SMLOUVA O DÍLO - Dodatek č. 3

Smluvní strany se dohodly na tomto Dodatku č. 3 ke Smlouvě o dílo na akci „Modernizace komunikací SFDI 2022 – okres Prachatice“ ze dne 5.8.2022 takto:

Stavba: Modernizace komunikací SFDI 2022 – okres Prachatice

Úsek: Modernizace silnice II/167 Svinná Lada – Borová Lada – Pravětínská Lada, SO 102

Historický nefunkční železobetonový propustek staničení km 7,290

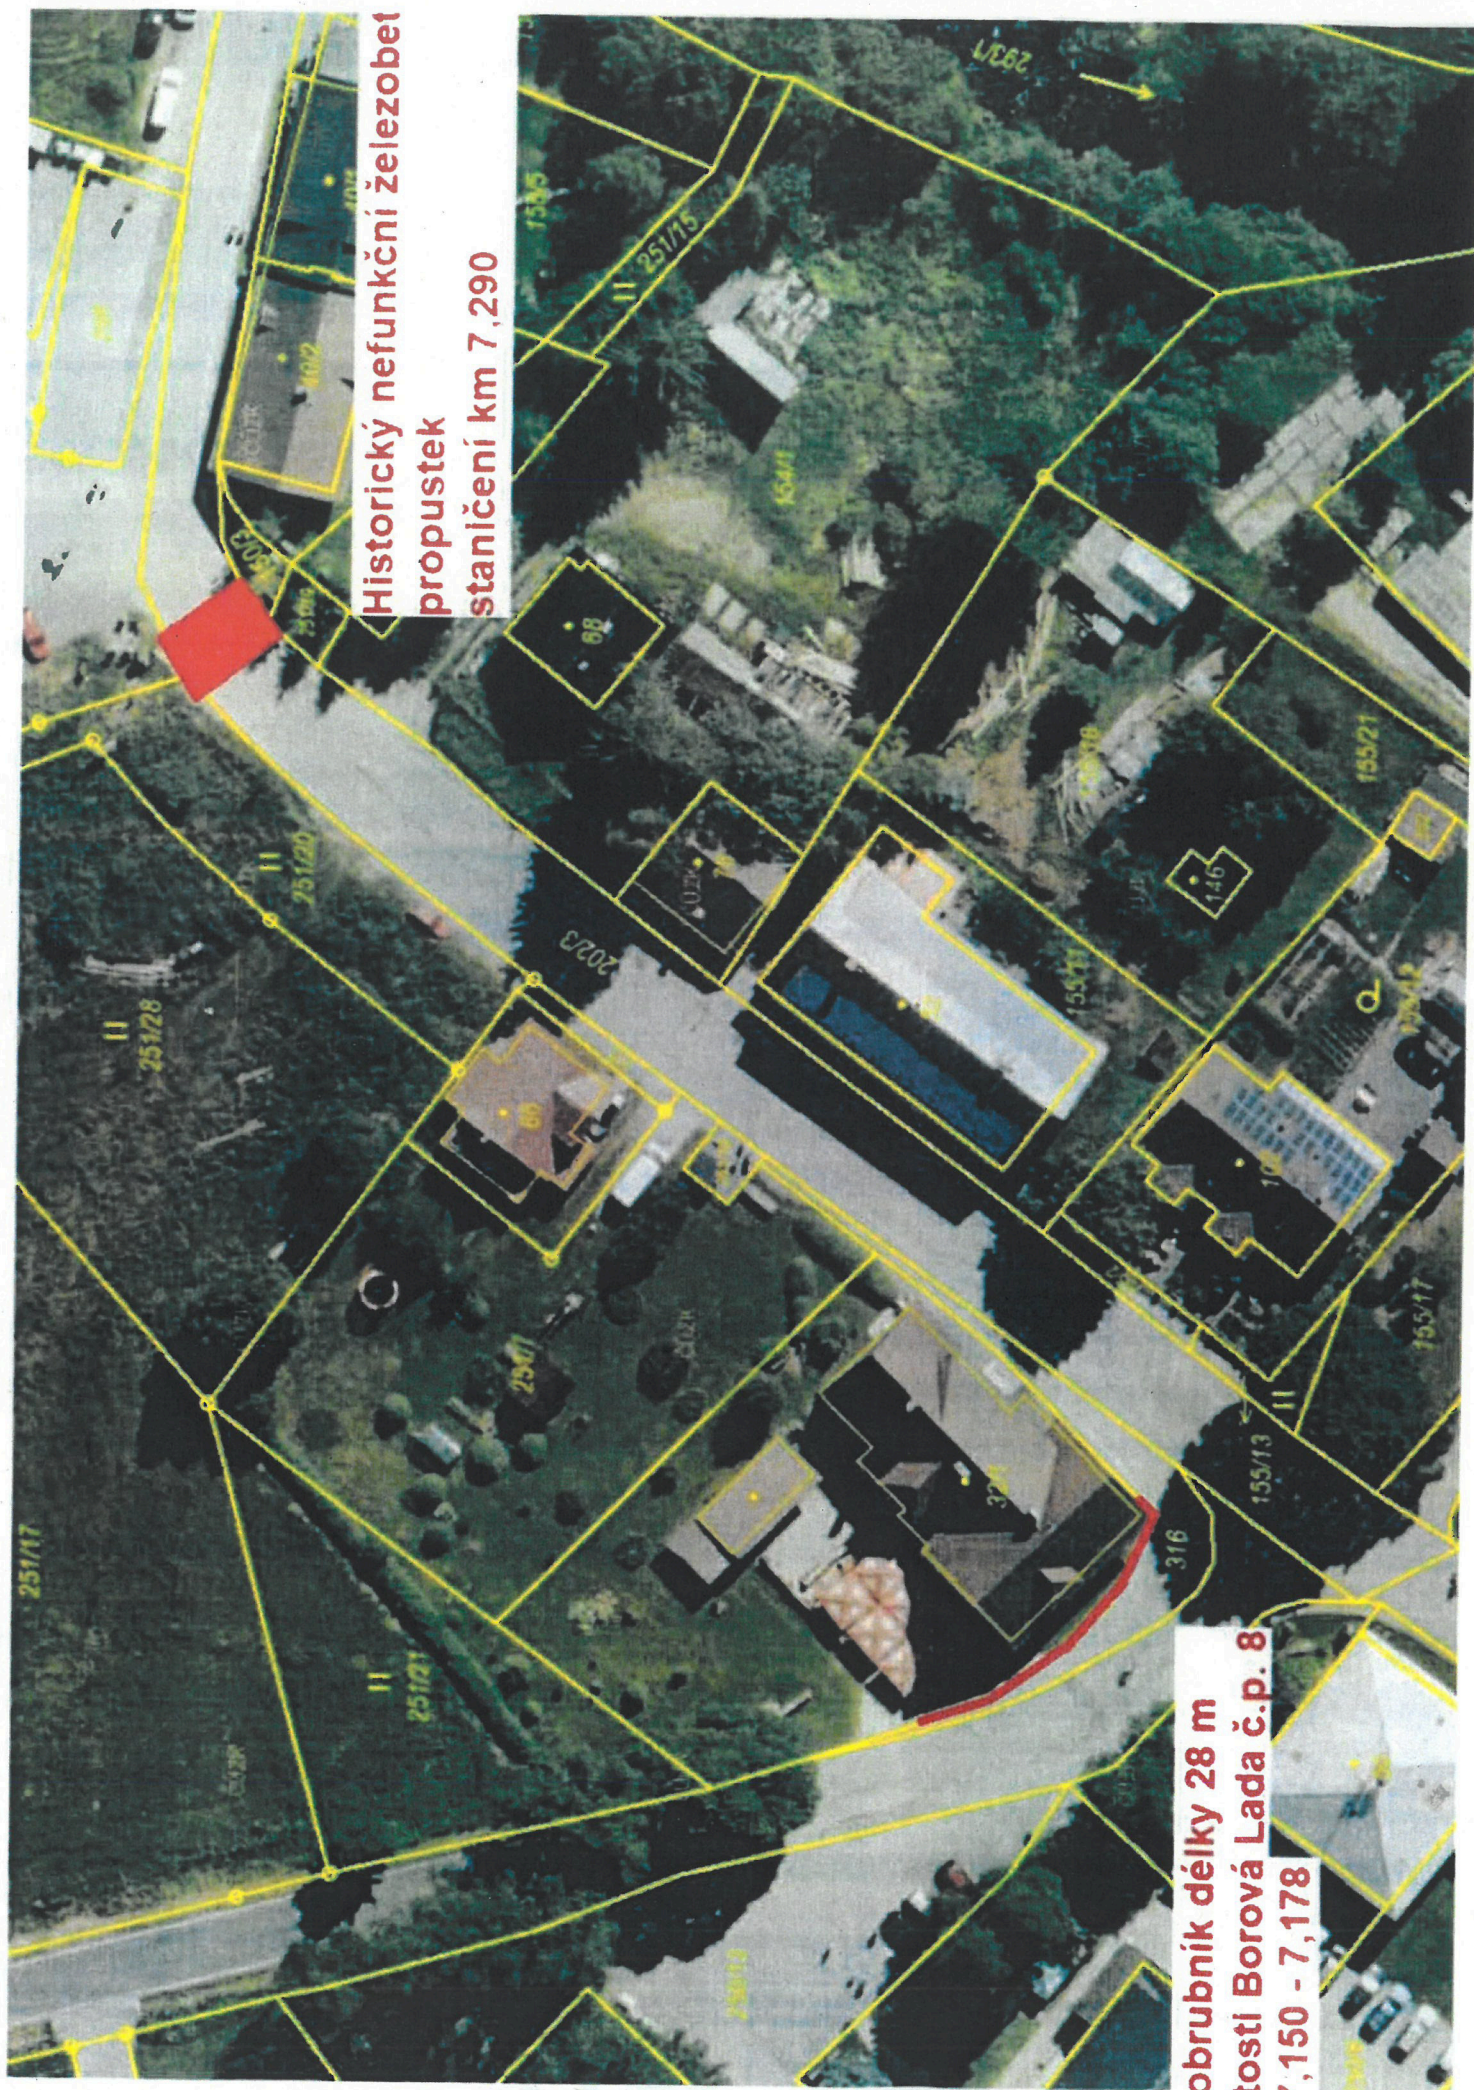
1) Bourání ŽB propustku - Na základě pochůzky za účasti TDS a správce komunikace (projektanta) po odfrézování asfaltové vrstvy bylo zjištěno, že ve staničení km 7,290 se pod konstrukcí nachází historický a dnes již nefunkční betonový propustek napříč komunikací. Tato konstrukce brání v provedení celoplošné recyklace a navíc je v tomto místě značně vychýlena niveleta vozovky. Konstrukce navíc evidentně není dostatečně unosná. Navrženo vybourání konstrukce a nahrazení vhodným materiálem do podkladních vrstev, vyrovnaní nivelety.

2) Silniční obrubník - U objektu Borová Lada č.p.8 (staničení km 7,150) zjištěno nevhodné odvodnění komunikace směrem do travnaté plochy navazující na objekt. Navrženo, 11m příkopového žlabu nahradit 28 m silničních obrubníků až za hranici objektu. Tím dojde k zamezení kontaktu povrchové vody s budovou a dojde k jejímu nasměrování k neblížeší uliční vpusť.

obrubník délky 28 m
kostli Borová Lada č.p. 8
7,150 - 7,178
